安乐村股份合作经济联合社聚源工业园室外建设项目答疑文件

一、答疑部分

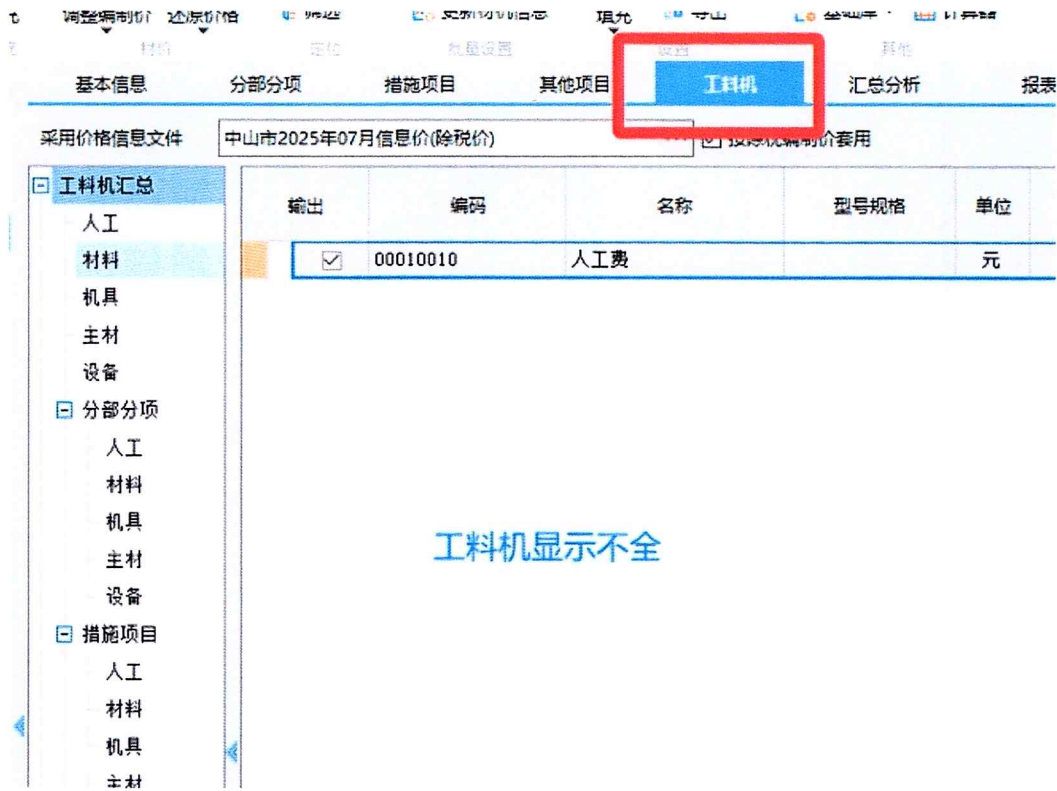
6、招标中介预算易达版本文件, 分部分项清单, 列显示不能显示项目特征, 请修复。

答：本项目的预算是用“清单大师 QT 智慧云计价（24 国标）V5.0.3”版本编制，请各投标人使用该版本编制投标报价。
